Mission régionale d'autorité environnementale

**Avis de la Mission régionale d'autorité environnementale
de la région Nouvelle-Aquitaine
sur le projet de centrale photovoltaïque flottante et terrestre
d'environ 37 ha à Saint-Pey-de-Castets (33)**

n°MRAe 2021APNA106

dossier P-2021-11254

Figure n°3 – Cartographie des habitats (source : page 97)

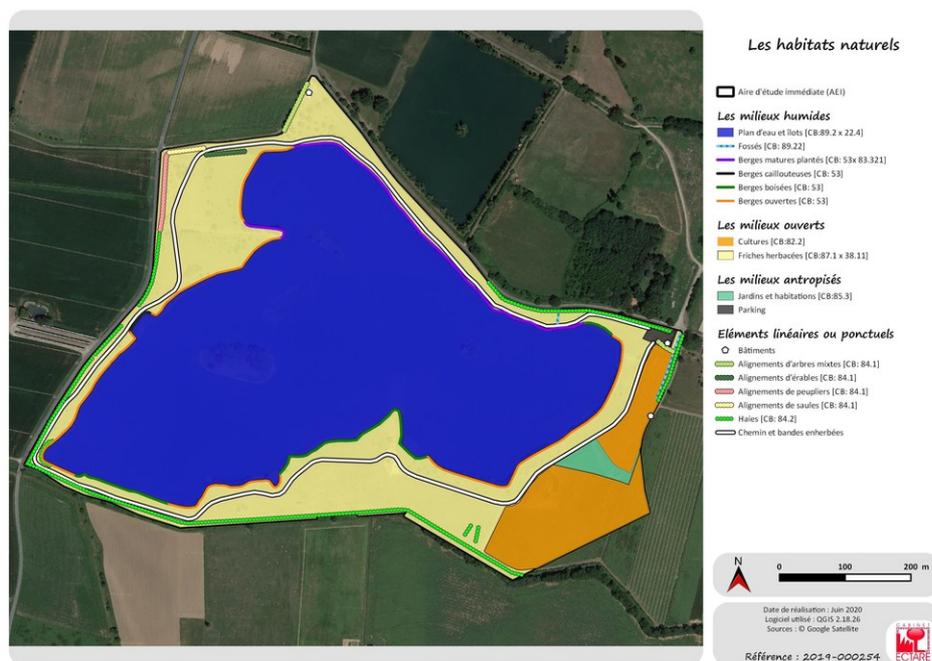
La totalité du site étudié présente des caractéristiques de zone humide d'après la cartographie des zones humides effectuée à l'échelle du bassin versant de la Dordogne par EPIDOR Bassin Dordogne. Les investigations de terrain réalisées dans le cadre du projet (sondages pédologiques et observation de la végétation spontanée) ont cependant pu limiter, selon le dossier, les zones humides des terrains étudiés à une bande longeant le plan d'eau.

La MRAe souligne que les éléments du dossier ne permettent pas de s'assurer de la prise en compte de manière alternative des critères pédologiques ou floristiques dans la délimitation des zones humides des terrains étudiés.

La MRAe recommande de préciser la méthode employée pour caractériser les zones humides de l'aire d'implantation potentielle du projet et, le cas échéant, de consolider le diagnostic des zones humides en prenant en compte de manière alternative les critères pédologiques ou floristiques.

Figure n°4 – Localisation des mesures proposées (source : page 296)

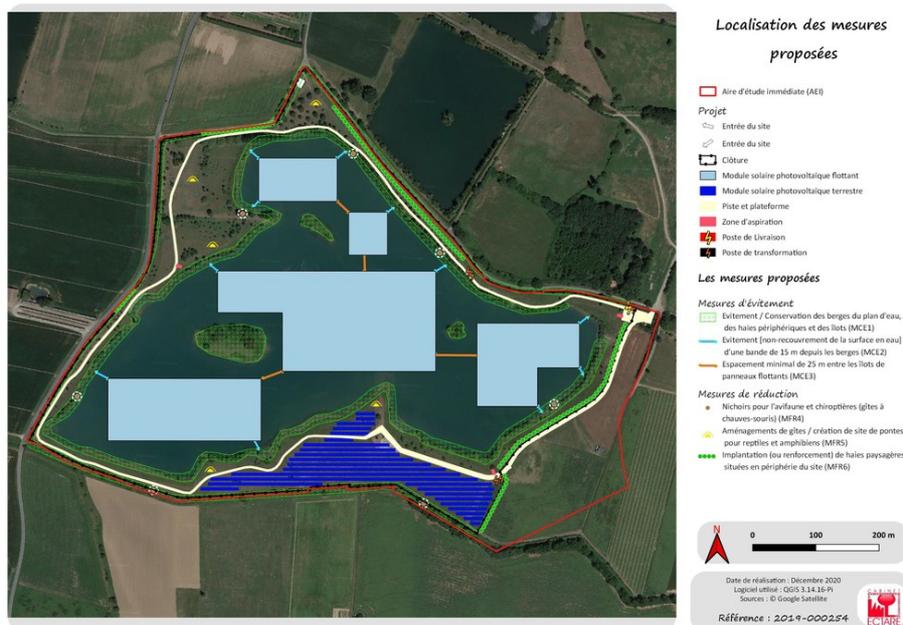
La MRAe relève que la mesure d'adaptation de la période de travaux ne tient pas compte des enjeux de migration et d'hivernage des oiseaux et mériterait d'être revue ou davantage justifiée.

La MRAe recommande de réaliser un diagnostic physico-chimique du plan d'eau avant le démarrage du chantier afin de disposer de données d'état initial.

La MRAe recommande d'intégrer des mesures spécifiques à la biodiversité lors de la phase de démantèlement telles que l'adaptation de la période de travaux aux enjeux faunistiques ou encore le suivi du chantier par un écologue.

Figure n°5 – Présentation des principales mesures paysagères (source : page 361)

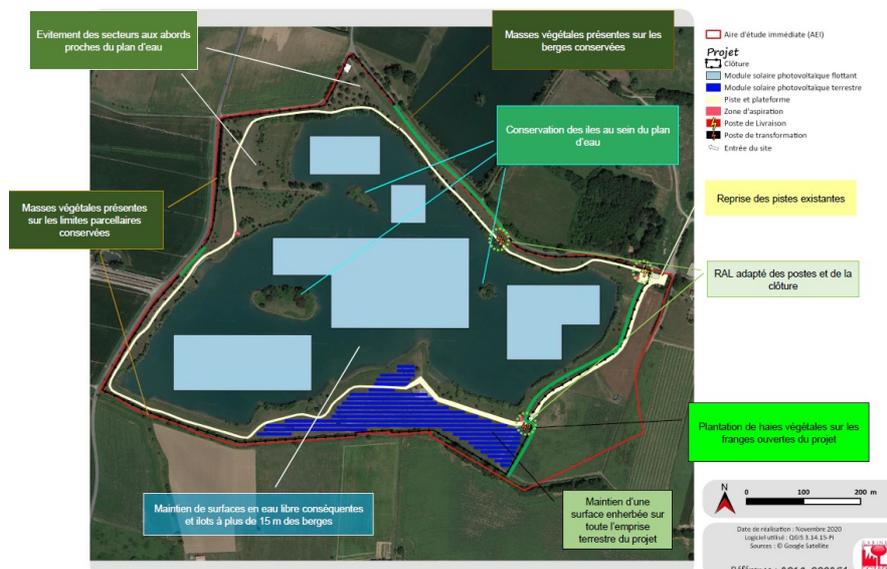
La MRAe souligne que l'insertion paysagère du projet est conçue comme fortement corrélée au maintien, au renforcement, et à la mise en place de végétation aux abords du projet. Elle relève par ailleurs l'existence d'enjeux et sensibilités paysagères en particulier depuis Saint-Peys-de-Castets et son église ainsi que depuis Pujols, son château et son église. Elle rappelle que le Schéma de cohérence territoriale du grand Libournais (SCoT concernant la commune de Saint-Peys-de-Castets) prescrit, pour la vallée de la Dordogne, que les documents d'urbanisme locaux identifient et préservent les cônes de vues sur la vallée, depuis les belvédères et les sites emblématiques. Il conviendrait en conséquence d'inscrire le projet et les mesures destinées à en atténuer l'impact visuel dans le cadre d'une recomposition du paysage prenant en compte ces cônes de vue.

La MRAe considère qu'une articulation cohérente entre les mesures prévues à l'échelle du projet et leur inscription dans le grand paysage est nécessaire pour répondre aux enjeux de recomposition paysagère induits par l'ampleur de ce projet implanté dans le contexte de la vallée de Dordogne.

Elle recommande, dans son avis sur la mise en compatibilité du document d'urbanisme de Saint-Peys-de-Castets, d'envisager l'intégration de la nouvelle zone Npv du PLU permettant l'opération, dans le cadre d'un véritable projet de paysage, appréhendé à l'échelle élargie du site des coteaux et de la vallée de la Dordogne.
